Stavba: Oblastní nemocnice Jičín

Úprava poloh mikrozápor z důvodu kolize se stávající kanalizací

ZMĚNOVÝ LIST

ZMĚNOVÝ LIST

Púdorysné schéma úpravy polohy mikrozápor

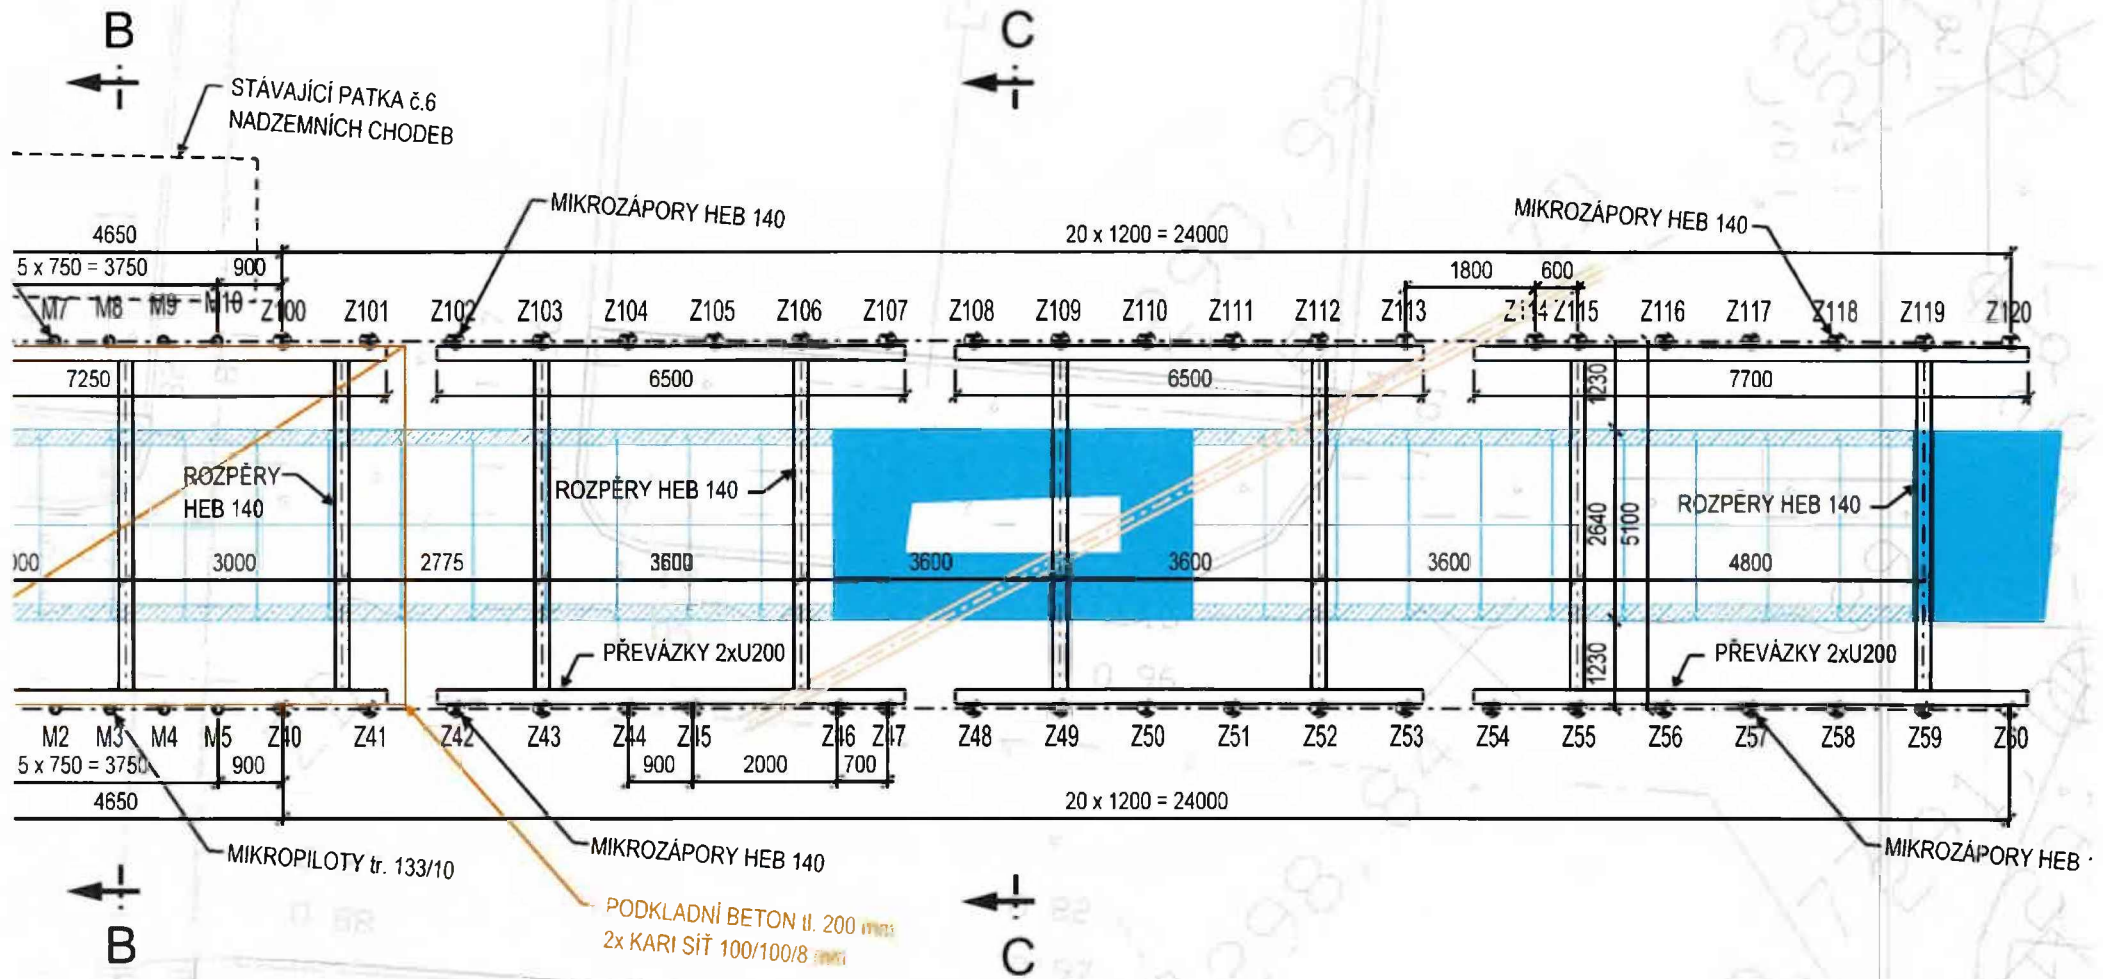
Předmětem této zprávy je úprava poloh mikrozápor č. Z45, Z46 a Z114 z důvodu kolize se stávající kanalizací DN 200.

Dle sdělení objednatele se v předmětném místě nachází stávající kanalizace DN 200. Bylo poskytnuto geodetické vytyčení polohy této kanalizace [2]. Úprava technického řešení spočívá v posunu mikrozápor Z45, Z46 a Z114 dle přiloženého schématu. **Návrh vychází z předaného vytyčovacího protokolu [2], který ale nemusí zcela přesně odpovídat skutečné poloze kanalizace. V případě zjištění odchylek je nutno úpravu polohy dotčených mikrozápor korigovat!**

Zhotovitel je nicméně povinen před prováděním vrtných prací v tomto úseku prokazatelně ověřit skutečnou polohu této podzemní sítě (viz. [1] – kapitola 5). Ideálním způsobem je provedení kopaných sond s odhalením kanalizace. **Bez ověření skutečné polohy podzemní sítě nelze vrtné práce provádět!**

Půdorysné schéma úpravy polohy mikrozápor

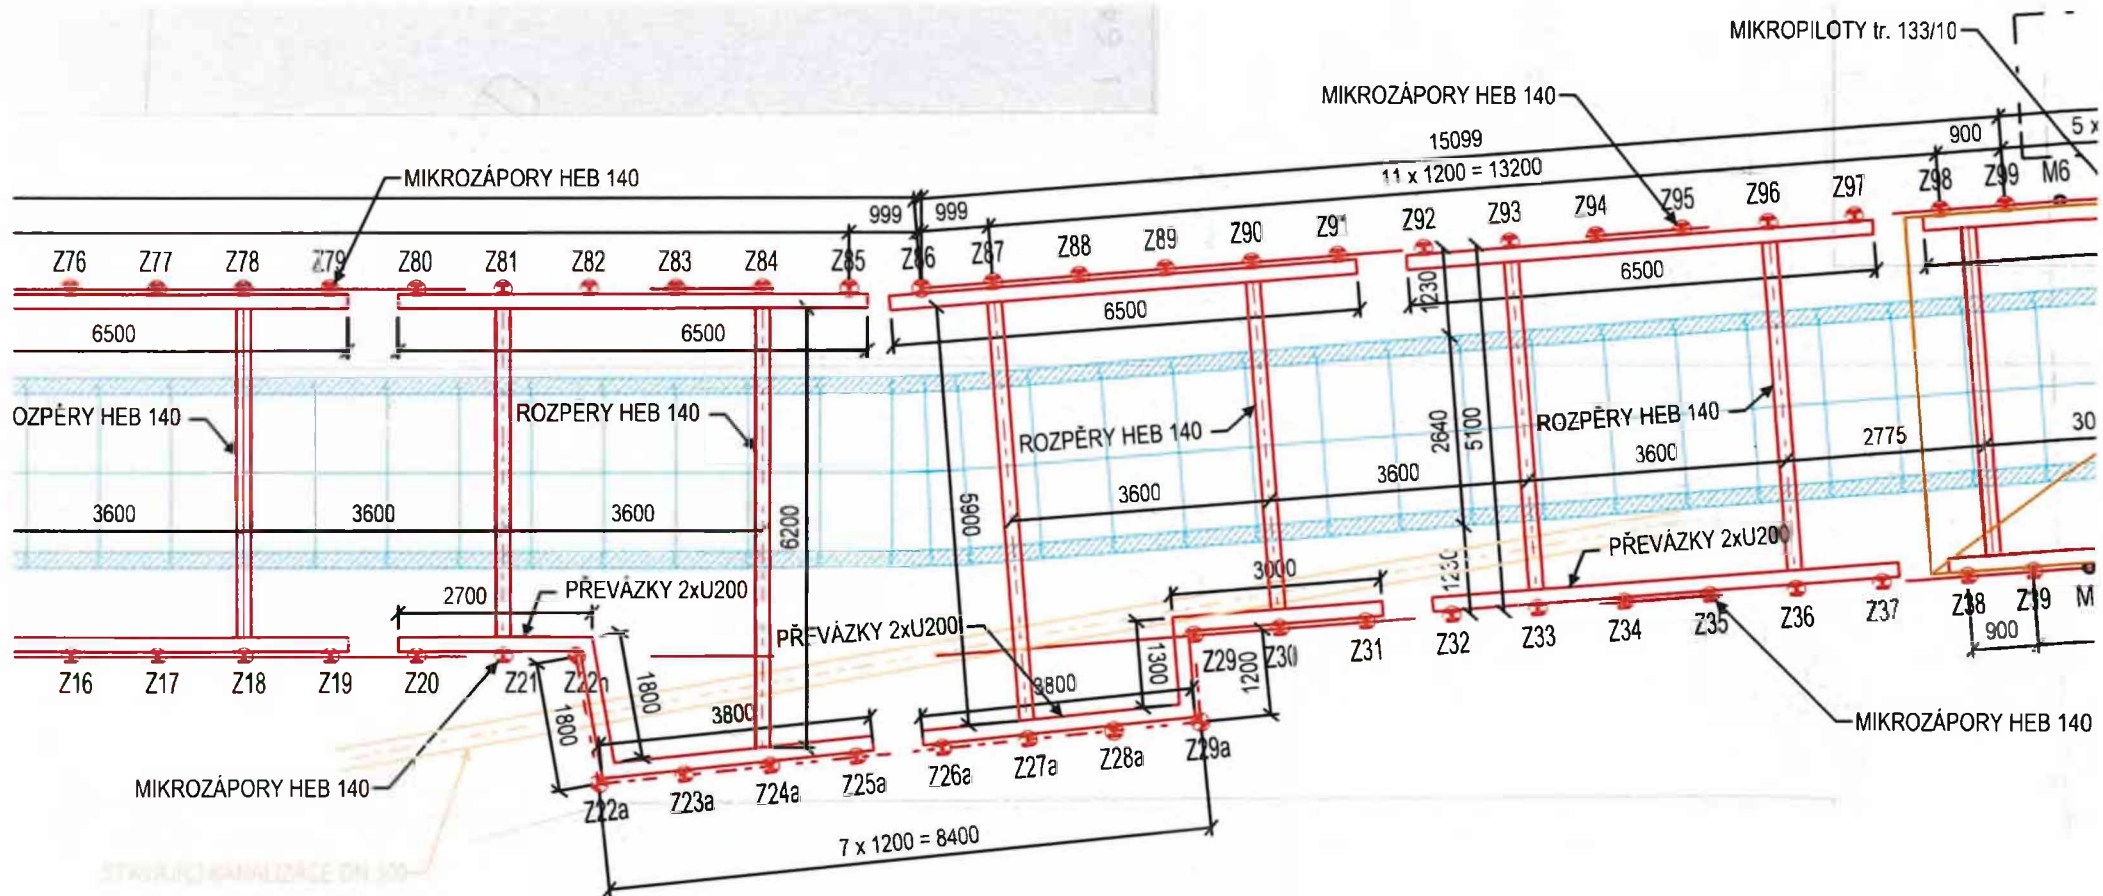
Předmětem této zprávy je úprava poloh v úseku mikrozápor č. Z22 – Z29 z důvodu kolize se stávající kanalizací DN 300.

V úseku mikrozápor Z22 – Z29 dochází ke kolizi se stávající kanalizací DN 300. Bylo poskytnuto geodetické vytyčení polohy této kanalizace [2]. Nicméně vytyčena je pouze šachta poblíž záporny Z35 (vytyčovací bod č. 56), směr kanalizace byl převzat z podkladů pro DD [1].

Úprava technického řešení spočívá doplnění mikrozápor Z29a a Z22a, úpravě polohy mikrozápor Z22 do polohy Z22n a posunu polohy mikrozápor Z23 – Z28 do poloh Z23a – Z28a.

Uvedeným řešením dojde k navýšení délek převážek 2x U200 o 3,40 m a rozpěr HEB 140 o 2,90 m. Přibudou 2 mikrozápor (Z22a a Z29a). Zvětší se objem zemních prací. Již provedené mikrozápor v úseku Z22 – Z28 budou odstraněny.

Půdorysné schéma úpravy polohy mikrozápor
Řez G-G v místě šachty Š4a
Aktualizovaná tabulka mikrozápor pro úsek části 1

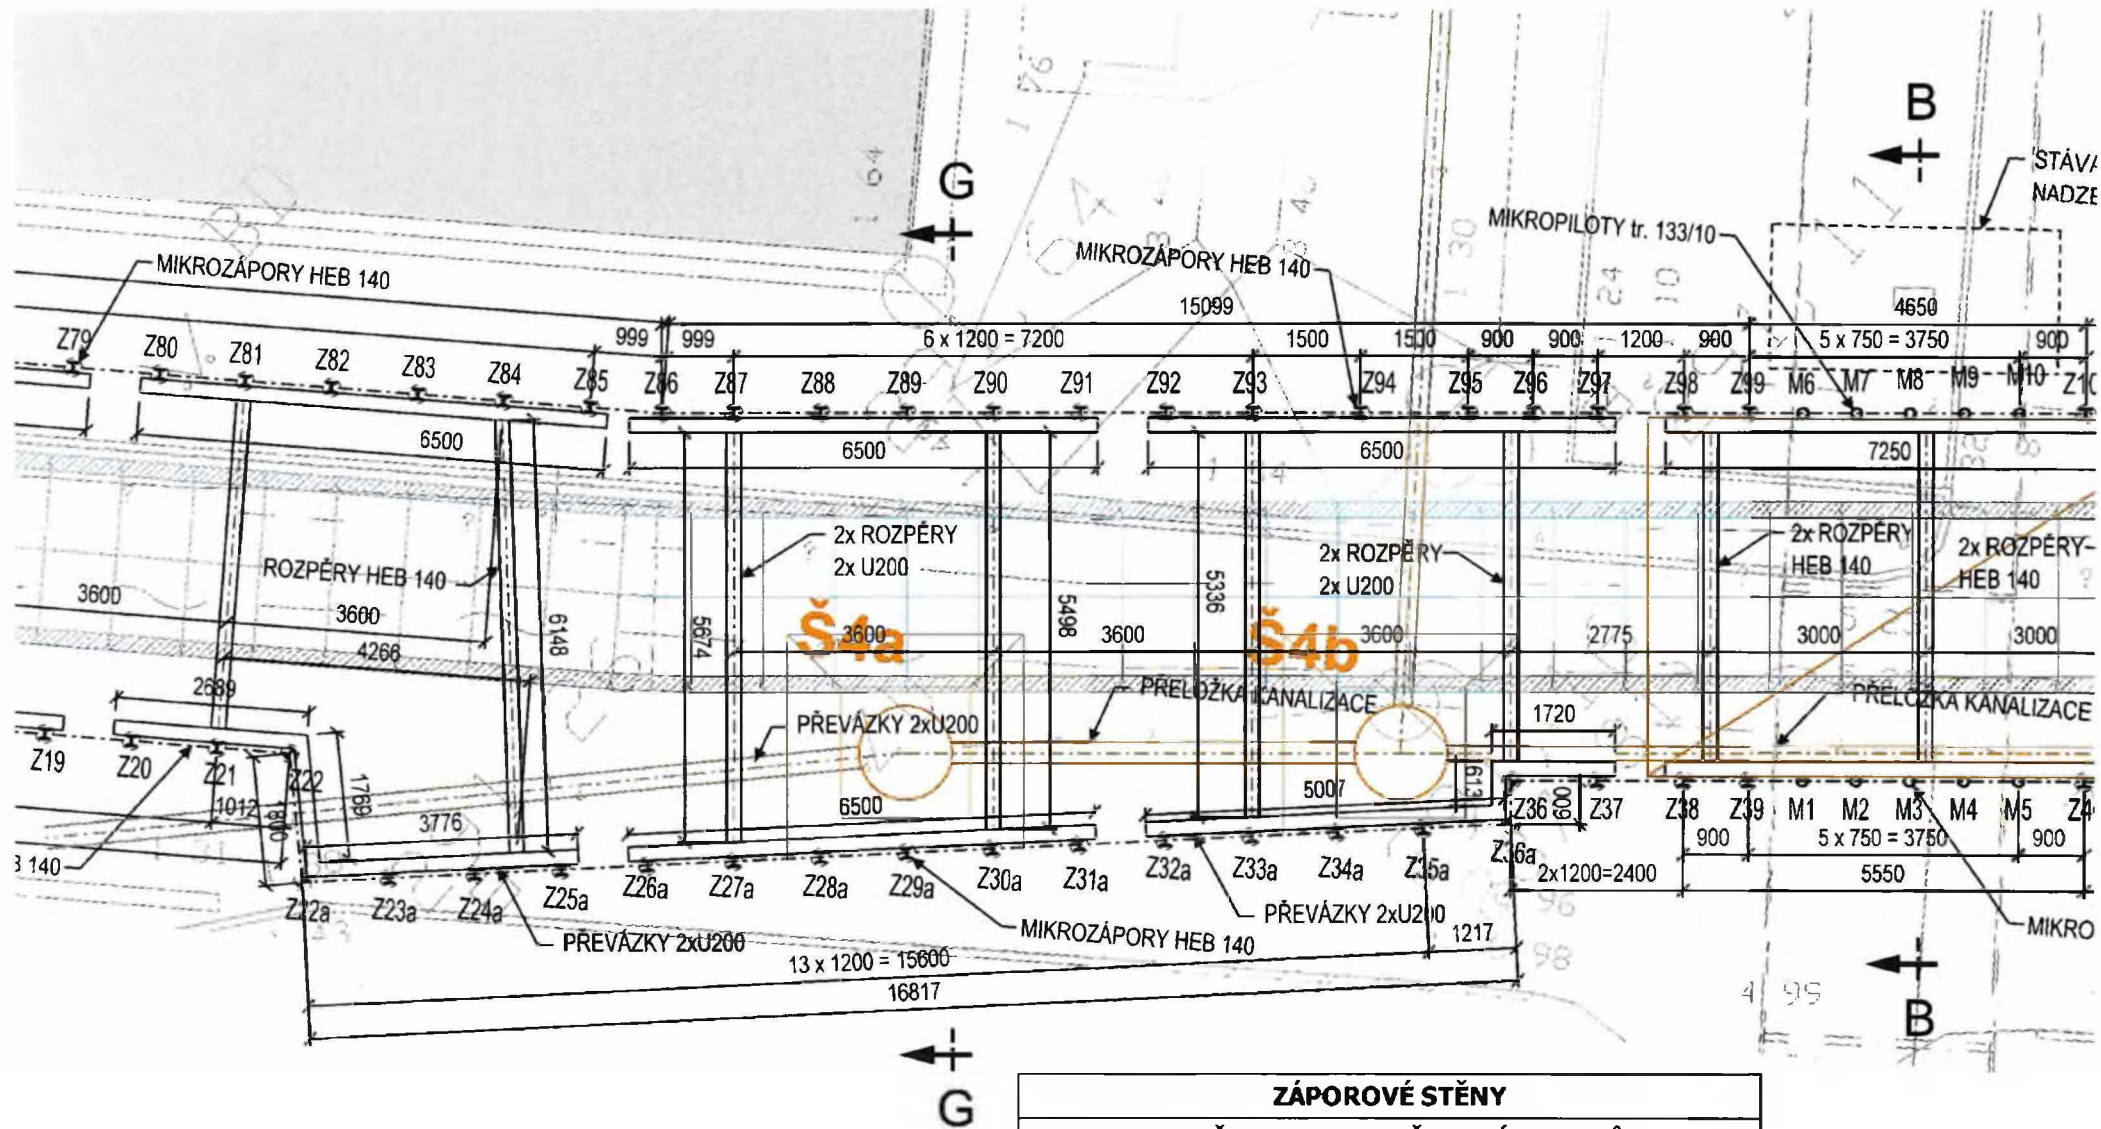
Předmětem této zprávy je úprava geometrie mikrozáporového pažení v úseku č. Z22-Z36 a Z94-Z96 z důvodu kolize s přeložkou stávající kanalizace. Návrh vychází z předaných podkladů [2] a telefonické informace projektanta (Ing. Mach) o neexistenci kolize stávající trasy kanalizace od nové šachty Š4a směrem pod nový kolektor.

V předmětném úseku bude provedena přeložka stávající kanalizace DN 300. Vzniknou dvě nové šachy Š4a a Š4b, do nichž bude zapojena kanalizace stávající. Vlastní přeložka kanalizace je řešena samostatnou dokumentací [2]. Vlivem umístění přeložky kanalizace dojde lokálně k prohloubení stavební jámy o cca 900 mm a k rozšíření jámy až o cca 1,80 m. To vyvolává nutnost úpravy geometrie pažící konstrukce.

- mění se poloha mikrozápor Z22
- mění se poloha mikrozápor Z94 – Z96
- mikrozápor Z23 – Z35 se ruší
- namísto rušených mikrozápor se nově zřizují mikrozápor Z22a – Z36a (poloha viz. příloha)

- délky mikrozápor Z22a – Z26a zůstávají 6,00 m, mikrozápor Z27a-Z36 se prodlužují na 7,00 m
- rozpěrné rámy Z26a-Z31a/Z86-Z91 a Z3a-Z37/Z92-Z97 budou ve dvou úrovních nad sebou, profil převázek se nemění, rozpěry budou z profilů 2x U200, geometrie viz. příloha (řez G-G)

- max. přípustná úroveň výkopu před osazením převázek a rozpěr je 0,50 m pod příslušnou úroveň rozepření
- nové šachy kanalizace Š4a a Š4b budou provedeny pouze do úrovně podkladního betonu nového kolektoru, následně se provede zpětný zásyp a podkladní beton kolektoru na celou šířku jámy, po jeho vyzrání je možno spodní rozpěry odstranit

- provede se konstrukce nového kolektoru
- zbylá část šachet Š4a a Š4b bude provedena současně se zpětným zásypem kolektoru
- v polích Z22-Z22a, Z93-Z94 a Z94-Z95 je nutno zesílit výdřevu na tloušťku 100 mm.

Půdorysné schéma úpravy pažící konstrukce

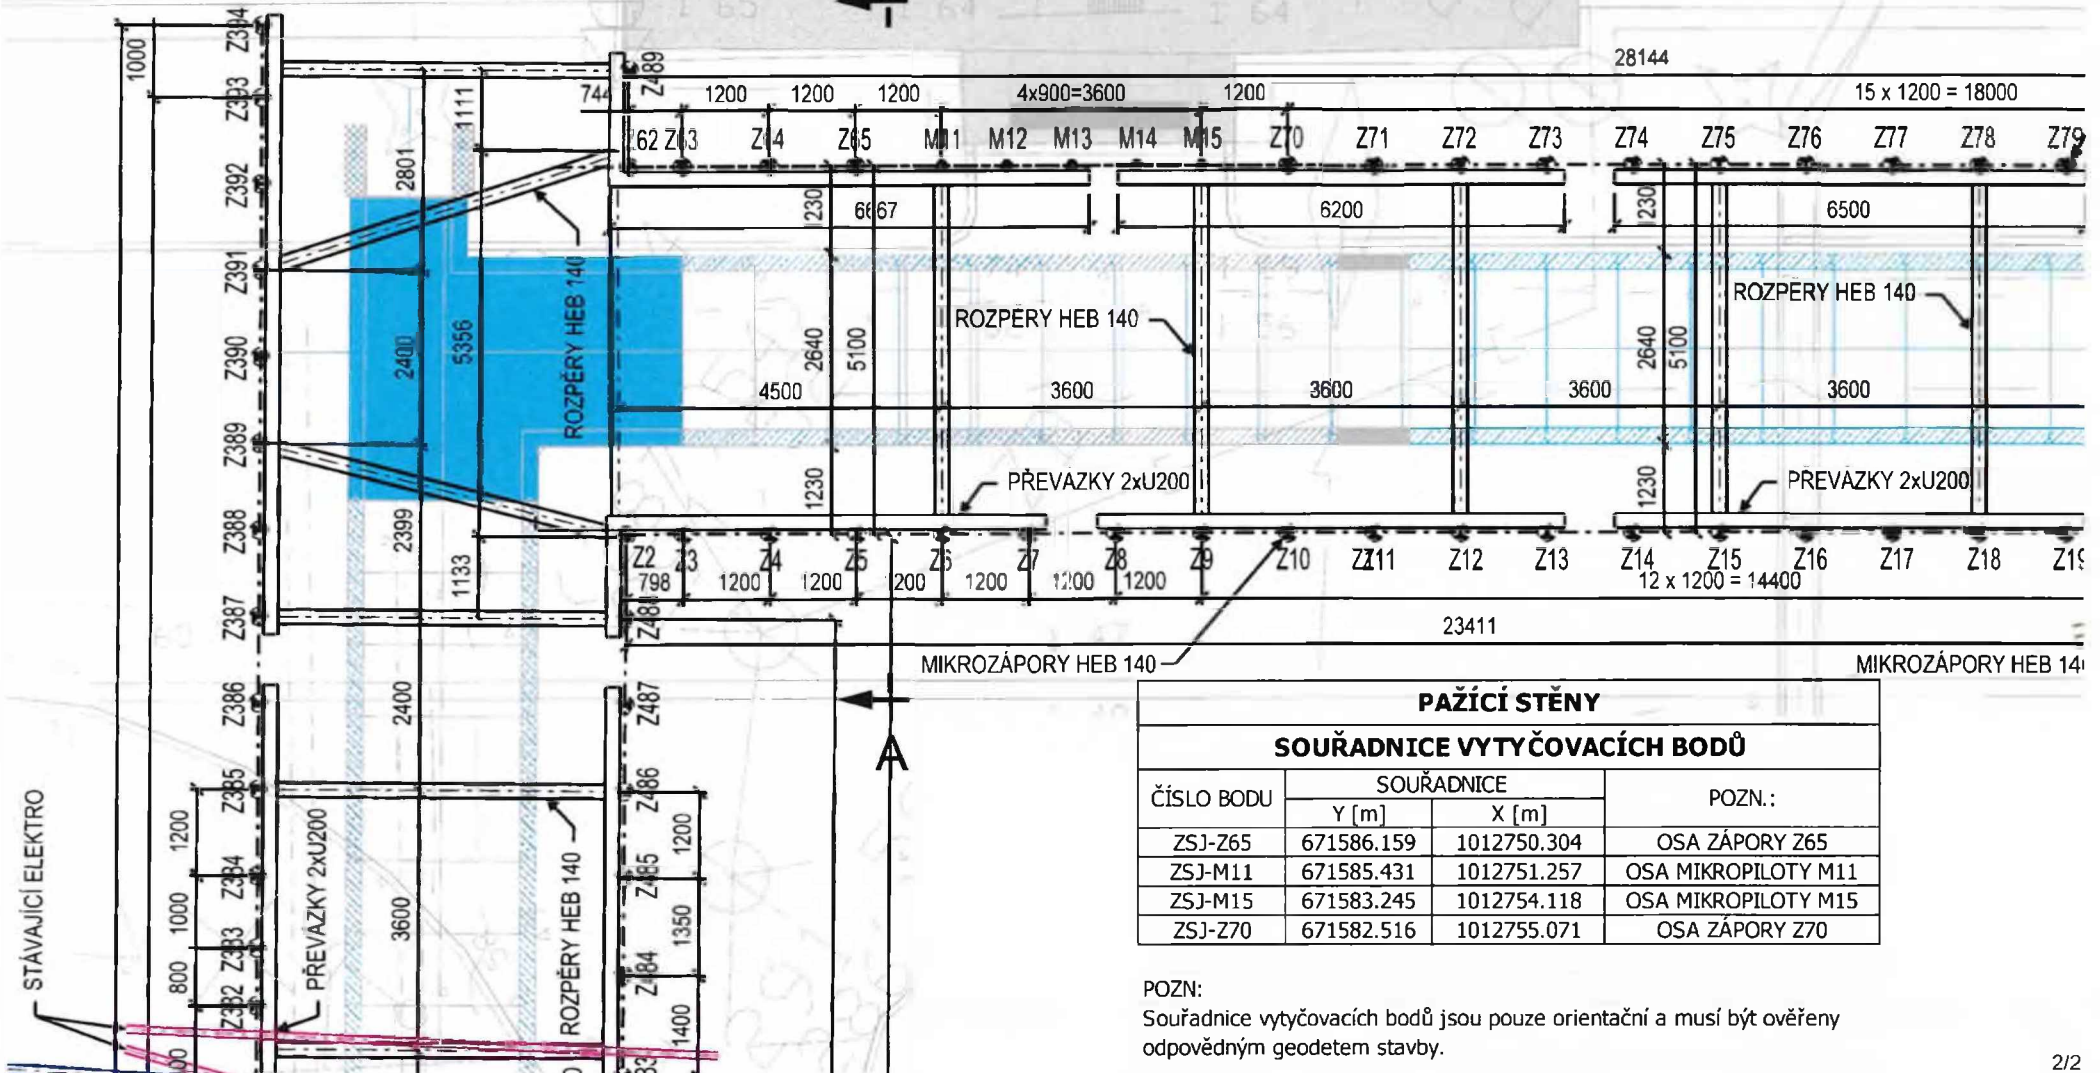
Předmětem této zprávy je návrh mikropilot namísto mikrozápor Z66 – Z69 před vstupem do budovy PIO z důvodu nemožnosti demontovat konstrukci vstupu ze strany ONJ.

Mikrozápory Z66-Z69 se ruší. Namísto nich bude provedeno 5 ks mikropilot (M11-M15) profilu 108/16 mm (ocel S235 JR) o délce 6,0 m. Rozteč mikropilot je 900 mm. Výšková úroveň mikropilot zůstává stejná jako původních mikrozápor (kóta koruny 291,70). Úpravou svislých prvků dojde k menší úpravě tvaru rozpěrných rámců. Geometrie pažící stěny viz. příloha.

Výdřeva bude v úseku Z65 – Z70 nahrazena stříkaným betonem tl. 100 mm s výztužnou KARI sítí 100/100/6 mm.

POTŘEBY MONTÁŽNÍ NA
KANÁLU (POČET VŠUDE)

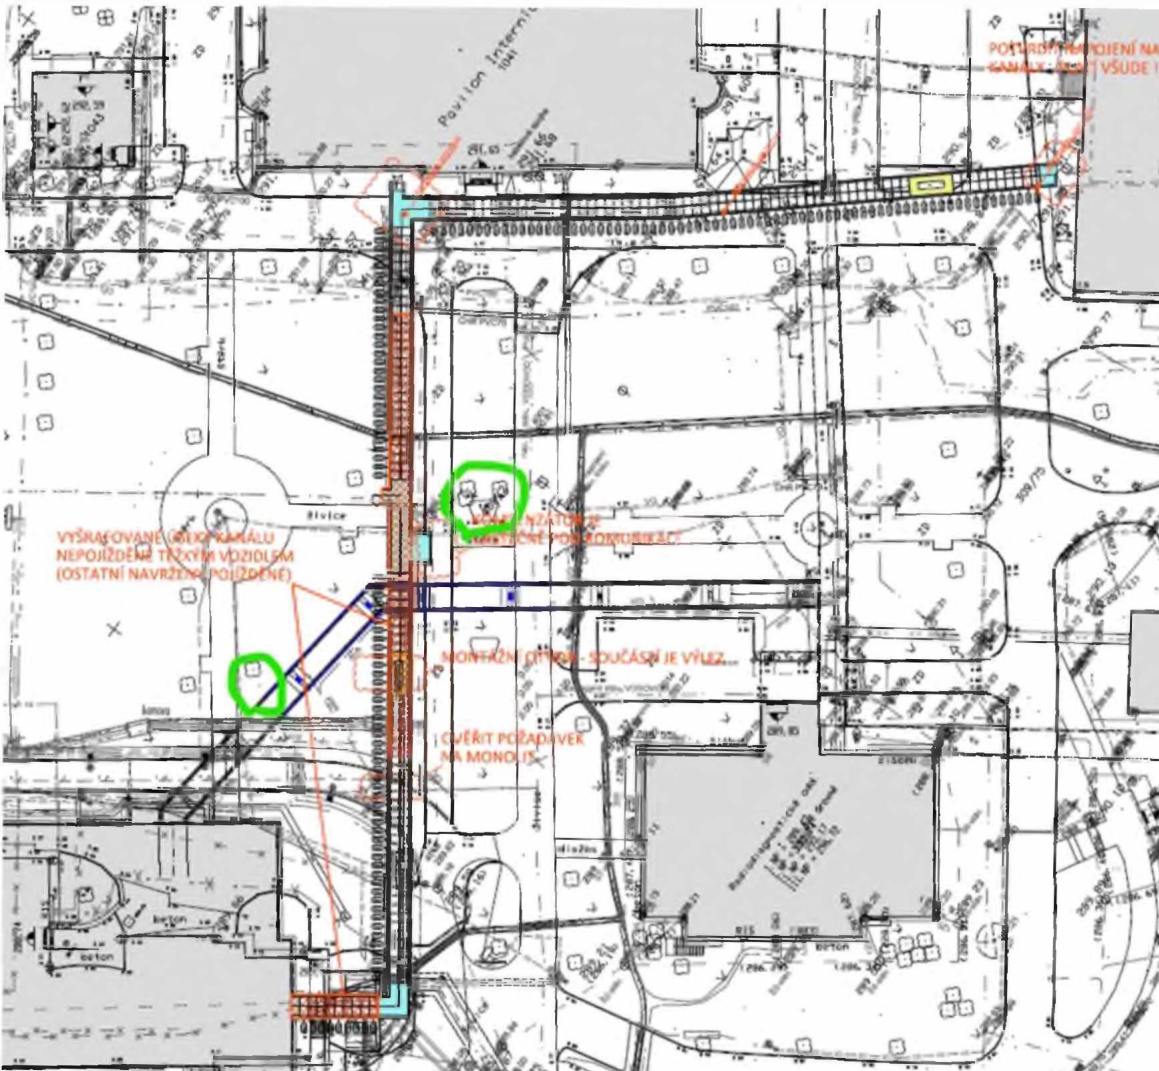
VYŠKŔAFOVÁNÍ (DÍKY KANÁLU
NEPOUŽÍDĚNÍ TRŽCÍMI VOZIDULM
(OSTATNÍ NAVRŽENO POJÍZDĚNÍ)

VOZIDLA VYŽADUJÍ
KONTAKT POK ROZKURŮVÁNÍ

MONTÁŽNÍ OTVOR - SOUČASNĚ JE VÝEZD...

ČEŘÍT PŘEDÁVĚK
NA MONOLITU
